ACOMPANHAMENTO DAS OBRAS PÚBLICAS

RELATÓRIO DA 4ª VISITA – DIA 20/05/2014

CONTRATO Nº: 103/2012

OBJETO: Obras de implantação de canalização do rio Fontinha – trecho entre a rua do Queimado e sua foz no rio das Pedras – Bento Ribeiro – XV R.A. – AP 3.3

Imagem de um soquete vibratório portátil e de sua utilização
(imagens disponíveis, respectivamente, em:
tp://storemixbrasil.com.br/loja/product_info.php?products_id=494&osCsid=ff241696fbe4c099e50e172b51ee0a5
http://www.recriarcomvoce.com.br/blog_recriar/tag/casa-sustentavel/).

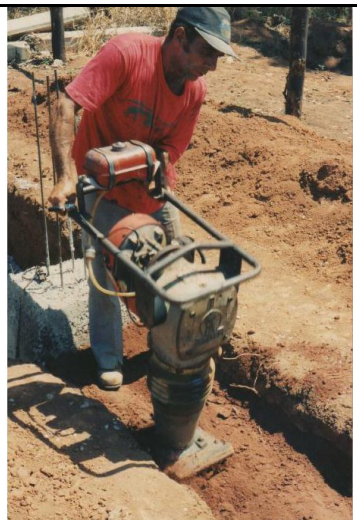
Está sendo utilizado o item 10, código MT15.05.0300 (/), "Reaterro de vala, com pó-de-pedra, compactado manualmente", que possui o quantitativo contratado de 8.114,00m^3. Para este serviço aparenta ser mais econômico, e coerente à realidade das obras, a utilização de uma composição dos itens SC15.05.0400(/) e MT15.10.0100(/).

A figura a seguir apresenta o modelo de soquete vibratório portátil (popularmente conhecido por "sapo") e, na seqüência, um exemplo de sua utilização na compactação de valas.

Solicita-se que a fiscalização verifique a possibilidade de inclusão das alterações indicadas no próximo Termo Aditivo contratual.

1ª Resposta Rio-Águas:

Desta maneira, devido à realização manual da compactação nas primeiras camadas e devido inadequação da produtividade do item a realidade da obra, podemos concluir que não seria coerente a sua utilização."

1ª Análise:

Considerando-se que a SMO já se pronunciou no sentido de buscar melhorar os procedimentos de orçamento e/ou medição, RECOMENDA-SE, que a Rio-Águas tome ciência deste questionamento (ficando atenta a possível mudança de item de reaterro do catálogo SCO-Rio), procurando a forma menos onerosa de computar os trechos de reaterro executados.
